Sitzungsvorlage Nr. 312/2019

Stellungnahme Planänderung PFA 1.3b

Planfeststellungsverfahren für die Aus- und Neubaustrecke Stuttgart – Augsburg im Bereich Stuttgart – Wendlingen mit Flughafenanbindung, Planfeststellungsabschnitt (PFA) 1.3b "Gäubahnführung"
Anhörung zur Planänderung

Abbildung 1: Vergleich bisher beantragte Lösung – Neue Lösung (Quelle: DB PSU)

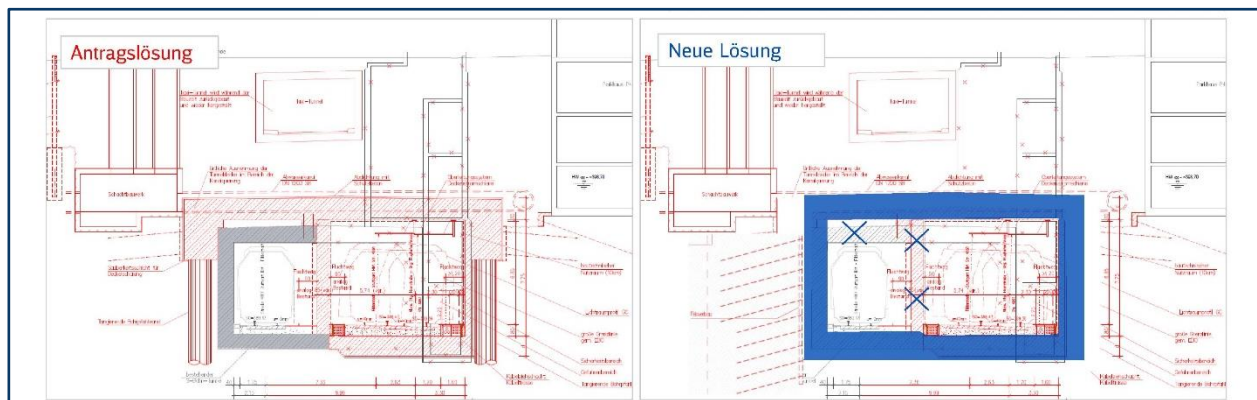
Im Planfeststellungsantrag aus dem Jahr 2016 (Offenlage Juni 2017) wurde dem Kriterium der geringsten Einschränkung des S-Bahn-Betriebs (d. h. möglichst immer ein Gleis in Betrieb) hohe Priorität eingeräumt. Im Zuge der Detailplanungen und Abstimmungen hat sich gezeigt, dass der Aspekt der brandschutztechnischen Anforderung an das Bauwerk ein größeres Gewicht erhalten muss. Die in der Planfeststellung enthaltene bautechnische Konzeption mit lediglich einem Teilabbruch des alten Tunnelbauwerks und einer darüber liegenden neuen Tunnelkonstruktion ist zwar möglich. Unter dem Gesichtspunkt des Brandschutzes, insbesondere im Hinblick auf die Anforderungen an die Baumaterialien, ist eine den aktuellen Regelwerken entsprechende Neubaukonstruktion der bislang angedachten Hybridbauweise jedoch überlegen.

Der Neubau der Verknüpfungsbauwerke bietet nach Aussage der Vorhabenträgerin unter bautechnischen Gesichtspunkten auch Vorteile bei der Unterhaltung der Infrastruktur. So wird z. B. die bisher geplante Sonderkonstruktion („Hybridblöcke“) auch im Lebenszyklus immer wieder zu Instandhaltungsprüfungen und -maßnahmen führen. Diese können durch einen Neubau wesentlich vermindert bzw. vermieden werden. Damit können auch zukünftige Sperrungen für solche Unterhaltungsmaßnahmen reduziert werden.

Die DB favorisiert daher den kompletten Abbruch des Bestandstunnels in diesen beiden Verknüpfungsbereichen und beantragt daher den Neubau nach dem aktuellen Stand der Technik. Möglich ist dies jedoch nur im Schutz einer Totalsperrung des Bestandstunnels für den Bereich Flughafen bis Filderstadt/Bernhausen. Diese Totalsperrung wird ca. 12 bis 14 Monate dauern. Davon wird in der ersten Bauphase der westliche Anschluss der Station gebaut, sodass weder die Station Flughafen/Messe noch die Weiterführung nach Filderstadt/Bernhausen mit der S-Bahn bedient werden können. Nach etwa 12 Monaten wird die Station Flughafen/Messe wieder angefahren, jedoch ist in dieser 2. Bauphase die Durchbindung nach Bernhausen noch nicht möglich. Diese Bauphase geht nach Darstellung der Vorhabenträgerin um 2 Monate über die Bauphase 1 hinaus.

- Der Verkehrsausschuss zeigt grundsätzliches Verständnis für die geplante Änderung des Bauverfahrens zur Anbindung des 3. Gleises mit Unterbrechung der S-Bahn-Anbindung des Flughafens von einem Jahr, wenn sich dadurch die Bauzeit für die Realisierung des 3. Gleises um ein Jahr verkürzen lässt und unregelmäßige Betriebsunterbrechungen über mehr als 3 Jahre hinweg vermeiden lassen. Die Unterbrechung und die Planung der notwendigen Ersatzverkehre sind dem Verband Region Stuttgart als Aufgabenträger für die S-Bahn mindestens ein Jahr vorher anzuzeigen und inhaltlich mit ihm abzustimmen.

- Die Unterbrechung der S-Bahn-Anbindung muss auf ein Jahr begrenzt bleiben. In diesem Zeitraum muss auch die erforderliche brandschutztechnische Ertüchtigung der S-Bahn-Station Flughafen/Messe durchgeführt werden. In absehbarer Zeit erforderliche Maßnahmen an der Infrastruktur im Abschnitt zwischen Flughafen und Bernhausen sind ebenfalls in diesem Zeitraum durchzuführen (Bündelung).

Abbildung 2: zusätzliche Weichenverbindung Westkopf Station Terminal (Quelle: DB PSU)

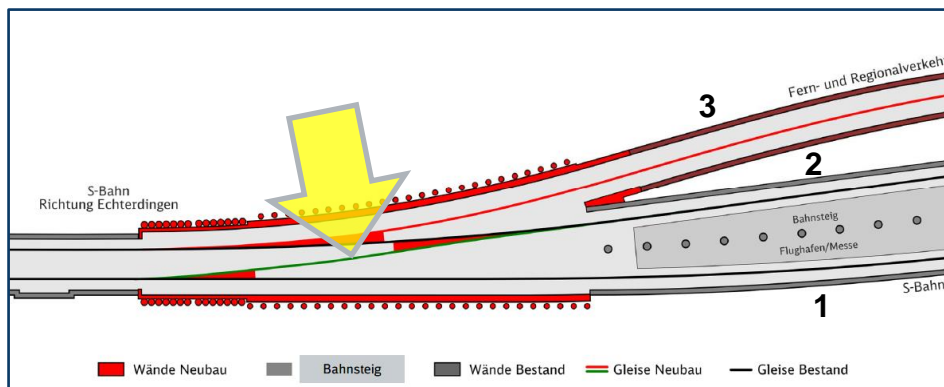
Darüber hinaus bietet die von der DB beantragte Planänderung mit dem kompletten Neubau des Tunnels im westlichen Einschleifungsbereich nun auch die Möglichkeit, eine zusätzliche Weichenverbindung anzuordnen. Mit dieser Weichenverbindung werden gleichzeitige Einfahrten aus Richtung Echterdingen nach Gleis 2 und aus Gleis 3 in Richtung Echterdingen ermöglicht. Aufgrund der erkennbaren betrieblichen Vorteile einer solchen Lösung sollte diese im Zuge des Planänderungsverfahrens mit aufgenommen und im Rahmen des PFA 1.3 b umgesetzt werden. Die Weichenverbindung ist in der nachfolgenden Skizze dargestellt.

3. Die westliche Anbindung der Station Flughafen muss im Rahmen des Planfeststellungsverfahrens PFA 1.3b mit einer zusätzlichen Überleitverbindung soweit ertüchtigt werden, dass eine Ausfahrt aus dem 3. Gleis in Richtung Leinfelden-Echterdingen gleichzeitig mit einer Einfahrt aus dieser Richtung in die Flughafenstation am Gegengleis möglich ist, z. B. wenn eine wendende S-Bahn ankommt und das Richtungsgleis für eine durchfahrende S-Bahn freibleiben muss.
